改善箇所説明図

改善の内容

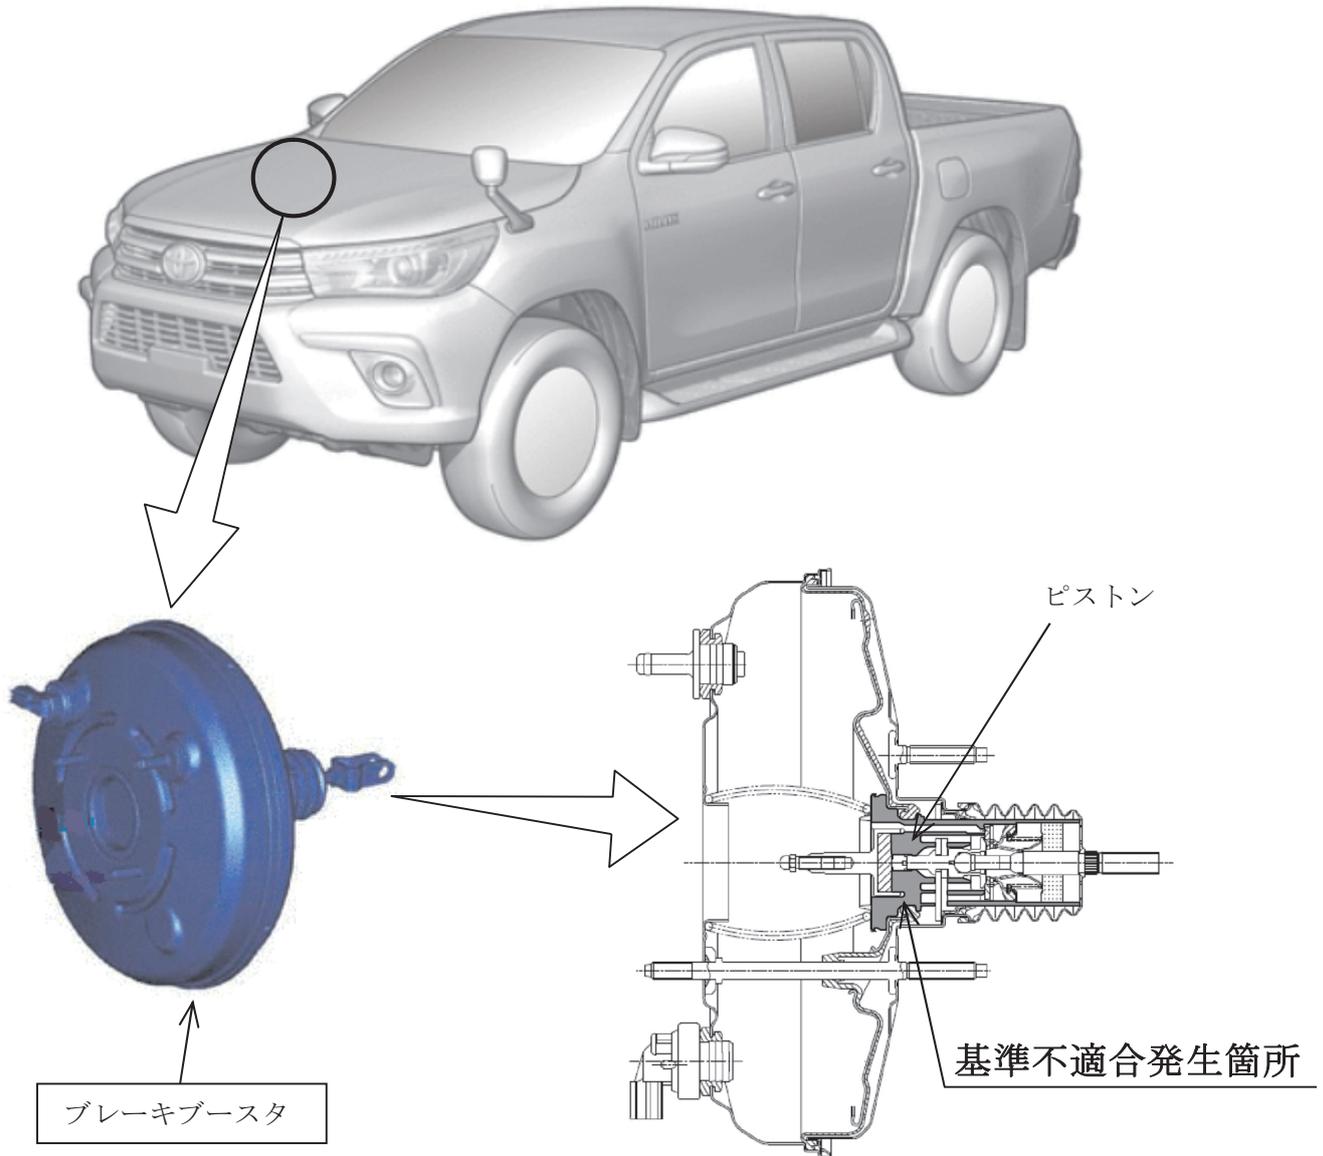
注： は交換部品を示す。

制動倍力装置（ブレーキブースタ）において、樹脂製ピストンの成形条件が不適切なため、ピストンの強度が低下したものがある。そのため、ブレーキペダルの繰返し操作により、ピストンが破損し、最悪の場合、倍力作用が損なわれて制動停止距離が伸びるおそれがある。

全車両、ブレーキブースタの製造番号を確認し、該当するものはブレーキブースタを良品と交換する。

識別：改善済車両には車台番号打刻位置の左側に黄色ペイントを塗布する。
